DUOMO, P.ZZA

0946

Descrizione prestazionale dell'intervento

Foto del rilievo

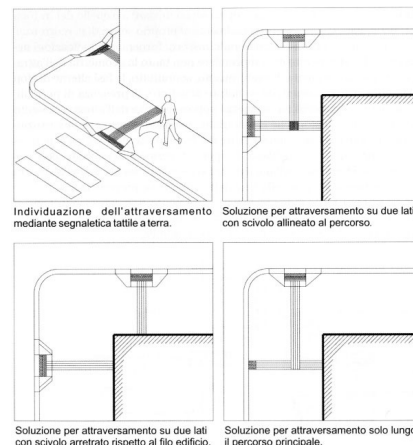
Inadeguatezza di segnalazione tattile per non vedenti

Intercettazione dell'attraversamento pedonale attraverso la **collocazione di adeguata segnaletica tattile sul marciapiede**.
Se non vi è semaforo, sarà sufficiente sbarrare il marciapiede, all'altezza del centro della zona zebra, con il Codice di DIREZIONE RETTILINEA che terminerà 40 cm prima del confine fra scivolo e zona carrabile con il Codice di PERICOLO VALICABILE che deve coprire tutta la luce dello scivolo.
